## 改善箇所説明図

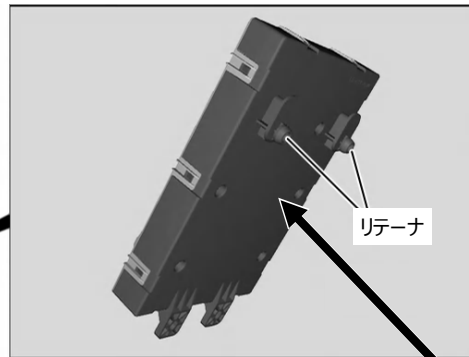
不具合発生箇所

セントラルボディ  
コントロールユニット

セントラルボディコントロールユニットの制御プログラムにおいて、車両へ搭載する仕様指示が不適切なため、誤った仕様の制御プログラムが搭載されているものがある。そのため、排出ガス及び燃費値が悪化するおそれがある。

全車両、セントラルボディコントロールユニットの制御プログラムを正規のプログラムに書き換える。

識別 : 車台番号の付近に黄色ペイントを塗布する
